(仮称) 能代山本広域風力発電事業に係る環境影響評価準備書に対する
環境大臣意見に関する要望書

秋田県能代市で白神ウインド合同会社が計画する(仮称)能代山本広域風力発電事業(以下、対象事業という)について、環境影響評価準備書における対象事業実施区域(以下、計画地という)およびその周辺に生息する鳥類の保全の観点から、下記の通り要望いたします。

(地図1) 計画地周辺地図

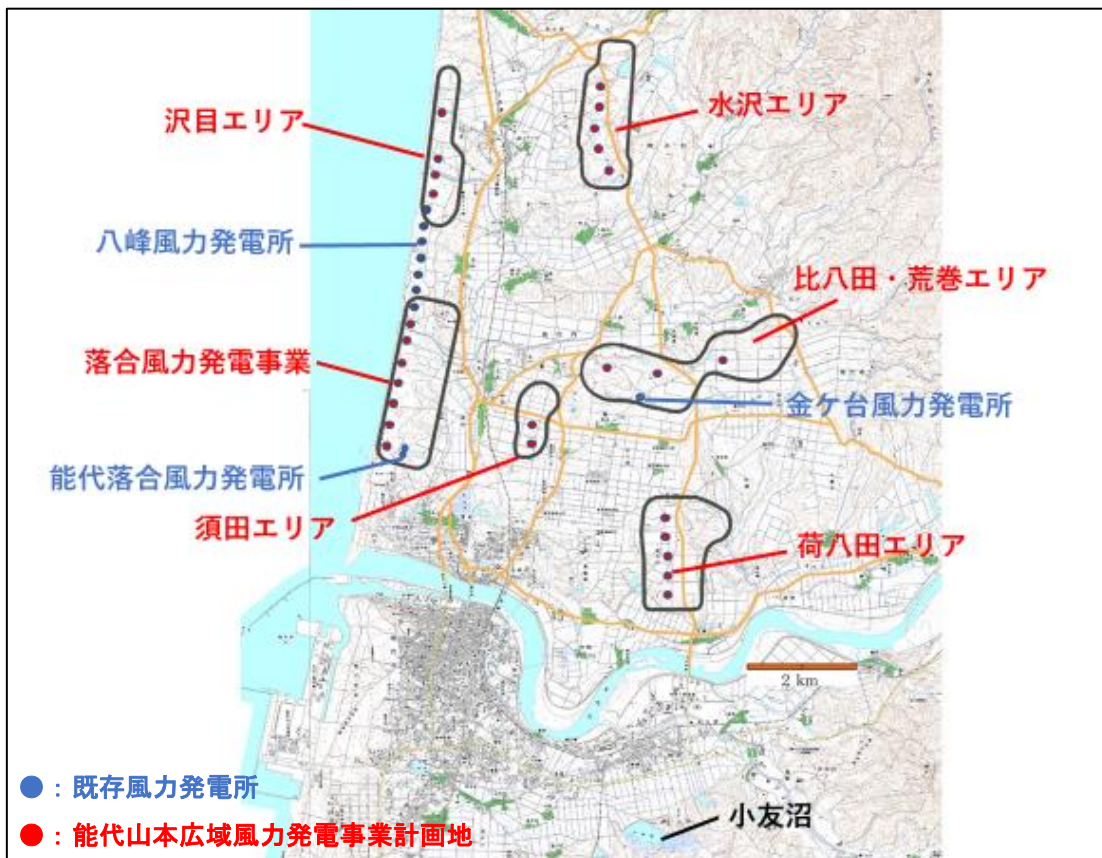
- (5) 当支部が行った調査の結果から、6箇所分散する計画地のエリアはそれぞれが鳥類に与える影響が大きいと考えられ、また、6箇所の計画地は広範囲に配置されることから、渡りのガン・ハクチョウ類が回避しにくい配置になっていると推察します。以下に、特に影響が危惧されるエリアについて述べます。
- (6) 特にガン・ハクチョウ類に影響のあるエリアとして、計画地の南側に位置する3エリア（荷八田エリア、須田エリア、比八田・荒巻エリア）が挙げられます（地図1参照）。このエリアは小友沼の真北に位置し、ガン・ハクチョウ類が北上する際に高度を上げながら進入してくる区域であり、また、これらの滞在時には採餌地として利用され、風車のブレード回転域での往来が南北のみならず東西方向にも盛んな区域です（写真1参照）。それにもかかわらず、3つのエリアがランダムに配置され、全体として鳥類が風車を回避しにくい配置となっています（地図2, 3）。そのため、現状の計画のままであれば、風車はガン・ハクチョウ類に対し障壁影響を引き起こし、または、視界が低下する悪天候時にはバードストライクの発生リスクが非常に高まることが予測されることから、計画地及びその周辺の地域には風車を建てるべきではないと考えます。3つのうちのどのエリアもガン・ハクチョウ類の利用頻度は非常に高く、どの場所にも風車を建設するべきではありませんが、最低でも荷八田エリアの5基と比八田・荒巻エリアの3基の建設を取りやめることで、この地域を利用する鳥類の渡り経路を確保するべきと考えます。
